泊発電所3号炉審査資料	
資料番号	資料3-2
提出年月日	令和4年11月15日

指摘事項

図1 3号放水ピット流路縮小工設置後の水位

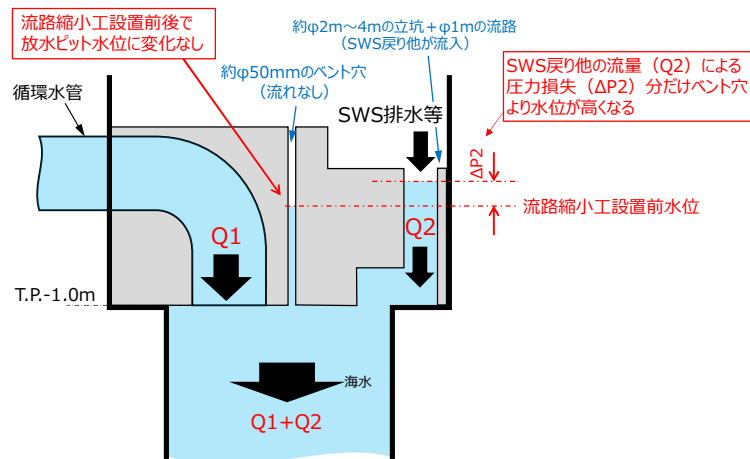
No.45 (220912-06)	耐津波設計方針	(p34) 3号機放水ピットに施工を計画している流路縮小工について既設系統への影響、水密性、津波突き上げ荷重に対する浸水防護の設計コンセプトを含めて許可の段階で構造の成立性の見通しについて説明すること。
No.50 (220912-11)	耐津波設計方針	流路縮小工については先行審査実績との差異や元の構造の設計の考え方を踏まえ、循環水系統や原子炉補機冷却海水系統等に求められる機能に影響を与えないことを説明すること。

流路縮小工には、原子炉補機冷却海水系統からの排水等が流れる流路として図1に示す約φ2m~φ4mの立坑とφ1m程度の流路の設置を計画している。流路縮小工設置前と比べ流路が狭まることから、排水流量分の圧力損失ΔPだけ水位が上昇するものの、放水ピット内に収まる設計としている。従って、流路縮小工の設置前後において原子炉補機冷却海水系統の放水に与える影響はない。
